# Fußverkehrs-Check in Halle (Saale)

## I. FUSSVERKEHRS-CHECK-FORMAT

Dieses vorliegende Protokoll führt die Beobachtungen, Änderungsvorschläge und Diskussionen aus den beiden Fußverkehrs-Checks zusammen. Es versteht sich als Dokumentation und als Empfehlung und Arbeitspapier für die Stadtverwaltung und Stadtpolitik.

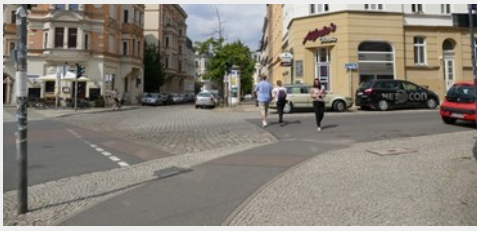
Auf der westlichen Straßenseite befindet sich unmittelbar neben der Fußgängerampel eine Aufstellfläche für Radfahrer im Seitenraum. Dadurch ist der Gehweg auf eine Restbreite von nur 1,6 m eingeengt, während zugleich die Aufstellfläche für Radfahrer/innen mit nur 1 m Breite und 5 m Länge ebenfalls unbefriedigend bleibt.

Statt dieser ungenügenden Gestaltung böte aber die einmündende *Gütchenstraße* ausreichend Raum zur Markierung einer Aufstellfläche für Radfahrer, denn die Ampel für den ausfahrenden Verkehr ist weit vom Kreuzungsbereich in die Straße zurück verlegt.

Durch diese Veränderung der Aufstellfläche würde der Gehweg seine ursprüngliche Breite wieder zurück erhalten. Die vorgeschlagene, verlegte Aufstellfläche käme auch dem Anliegen der Radfahrer entgegen, die schließlich in die *Lessingstraße* (bzw. *Carl-von-Ossietzky-Straße*) einfahren wollen und für die hierbei die Furt der Fußgängerampel eine ungünstige Verschwenkung der direkten Fahrtlinie darstellt. Mit der vorgeschlagenen Gestaltung würden die die *Ludwig-Wucherer-Straße* querenden Fußgänger und Radfahrer räumlich voneinander getrennt werden.

## #12 (8) Carl-von-Ossietzky-Straße Kreuzung mit der Goethestraße

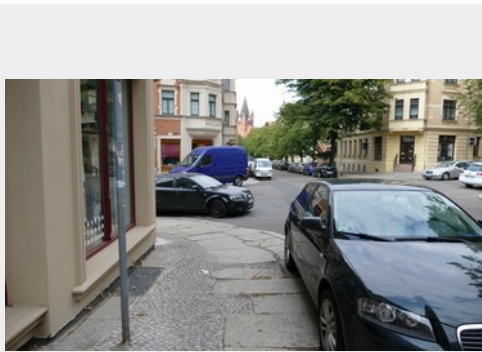
Das Paulusviertel zeigt sich aus der Perspektive der Fußgänger sehr gegensätzlich: Es sind einerseits viele Fußgänger anzutreffen und die Straßen machen einen belebten Eindruck, andererseits sind die Gehwege in einem desolaten Zustand.

Besonders negativ wirkt sich auch der hohe „Parkdruck“ aus: Kreuzungsbereiche sind häufig zugestellt, in einigen Straßen wird auch auf dem Gehweg selbst, in einer inneren, „zweiten Reihe“ geparkt. Beim Ein- und Ausparken kommt es dann zwangsläufig zu gefährlichen Situationen, da ein- oder ausparkende Autos auf dem Gehweg entlang an bereits abgestellten Pkws vorbei fahren – während dessen wird der Gehweg in gesamter Breite von Pkws okkupiert. Der Abstand zwischen den auf dem Gehweg fahrenden Pkws und den Hausausgängen ist dabei nur noch sehr gering, was zeitgleich aus dem Haus heraustretende Anwohner gravierend gefährdet.

Bei dem öffentlichen Fußverkehrs-Check wurde diese bestehende Situation von den Teilnehmern bezüglich der Sicherheit und des baulichen Zustandes deutlich als negativ bewertet. In der anschließenden Diskussion befürworteten die Teilnehmer einstimmig, dass das Falsch- und Gehwegparken durch konsequentes Ahnden durch das Ordnungsamt unterbunden oder zumindest stark eingedämmt werden muss.
